**Modification technique si frottement de la turbine**

**Kit modification : FMS55435662**

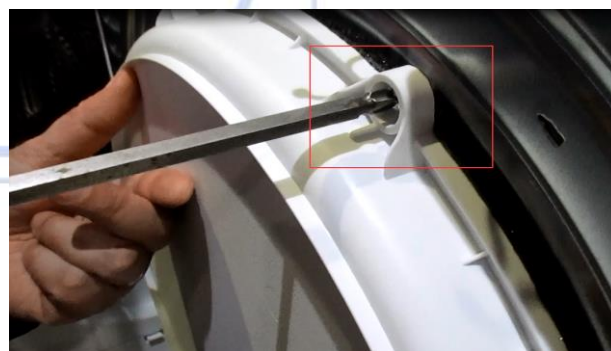
Cette modification fabricant est à mettre en œuvre lorsqu'un frottement de la turbine est constaté sur le capot.

La modification technique consiste à ajouter une mousse pour reculer de quelques millimètres le capot supprimant ainsi le frottement.

Débuter le collage du joint au niveau d'un des vis de fixation

Coller le joint progressivement en faisant particulièrement attention à l'angle du capot

Terminer la pose du joint bord à bord, **ne pas superposer les extrémités.**

Au remontage le capot, ne pas serrer "à fond" pour assurer que le joint ne soit pas trop écrasé.

Remarque: Il peut être nécessaire de poncer légèrement les aspérités occasionnées par le frottement.
